VERSLAG VAN ONDERZOEK: HUISHOUDELIJKE ELEKTRISCHE INSTALLATIE

51.580

Revinzestraat 77 - 8820 Torhout België

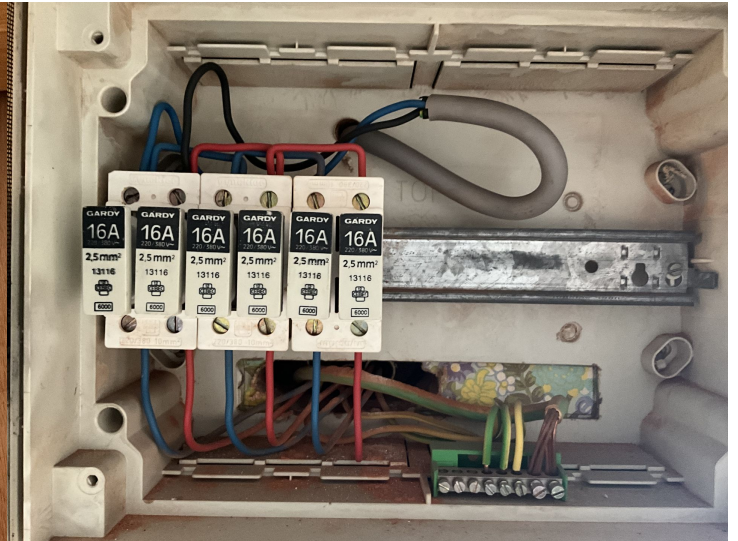
Bewoordingen	Paragraaf
Een aarding verwezenlijken overeenkomstig de voorschriften.	B1: 4.2.3; 5.4.2.; 5.4.3.
De waarde van spreidingsweerstand van de aarding dient kleiner te zijn dan 30 Ohm.	B1: 4.2.4.3.
Aarding is verwezenlijkt door gebruik van water- en/of gasleidingen. Een aarding verwezenlijken conform de voorschriften .	B1: 4.2.3.; 5.4.2.; 5.4.3.; B3: 4.2.3.; 4.2.5.2.
Een demonteerbaar aansluitstuk (aardingsonderbreker) dient aangebracht te worden in de aardgeleider teneinde de meting van de verspreidingsweerstand mogelijk te maken.	
Een hoofd-equipotentiaalverbinding is te installeren en te verbinden.	B1: 4.2.3.2.; 4.2.3.4.; 5.4.4.1.; B3: 4.2.3.2.; 4.2.3.4.; 5.4.4.1.
Bijkomende equipotentiaalverbinding(en) in de badkamer of douche is (zijn) te installeren.	B1: 7.1.4.4.
Een verzegelbare algemene differentieelschakelaar dient geplaatst te worden aan het begin van de installatie.	B1: 4.2.4.3.

Een algemene differentieelschakelaar met een nominale stroom (In) van minstens 40 A en een gevoeligheid van maximum 300 mA dient geplaatst te worden	L1: 4.2.4.3.; 5.3.5.1.
Een afzonderlijke differentieelschakelaar met een gevoeligheid van 30 mA plaatsen voor de installaties van badkamer(s).	B1: 4.2.4.3.

Bewoordingen	Paragraaf
Een afzonderlijke differentieelschakelaar met een gevoeligheid van 30 mA voor wasmachine, vaatwasmachine en/of droogkast en gelijkaardige toestellen.	B1: 4.2.4.3.
Eendraadsschema('s) van de installatie is (zijn) te voorzien.	B1: 3.1.2.; 9.1.1.; 9.1.2.; B3: 3.1.2.
Situatieschema('s) van de installatie is (zijn) te voorzien.	B1: 9.1.2.
De nominale spanning dient duidelijk vermeld te worden op een oordeelkundig gekozen plaats.	
Pictogram "levensgevaar" dient op degelijke wijze aangebracht te worden.	
Het schakelbord op ongeveer 1,50 m boven de vloer plaatsen.	B1: 5.3.5.1.; B3 5.3.5.1.
De toegankelijkheid van het schakelbord is te verbeteren.	B1: 5.3.5.1.; B3: 5.3.5.1.
Deur of afschermplaat van het schakelbord (terug)plaatsen. Aanraking van naakte onder spanning staande delen is mogelijk.	B1: 4.2.2.3.; 5.1.4.; 5.3.5.1.; B3: 4.2.2.2.; 5.1.4.
De genaakbare, naakte onder spanning staande delen zijn niet op een afdoende wijze afgeschermd.	B1: 4.2.2.3.; 5.1.4.; B3: 4.2.2.2.; 5.1.4

De beschermingsgeleider (PE) over de hele installatie verdelen.	B1: 4.2.4.3.; 5.4.3.6.; B3: 5.4.3.6.
Contactdozen, conform NBN C61-112, met kinderbeveiliging en aardingscontact plaatsen.	B1: 1.4.2.3.; 4.2.2.3.; 5.3.5.2.; B3: 1.4.2.3.; 4.2.2.2.
Kalibreer element plaatsen voor de penautomaten of zekeringen of vervangen	
Alle automaten moeten beveiligd worden door klasse 3 automaten.	
Stopcontacten met penaarding die niet verbonden zijn met de aardingsinstallatie zijn verboden.
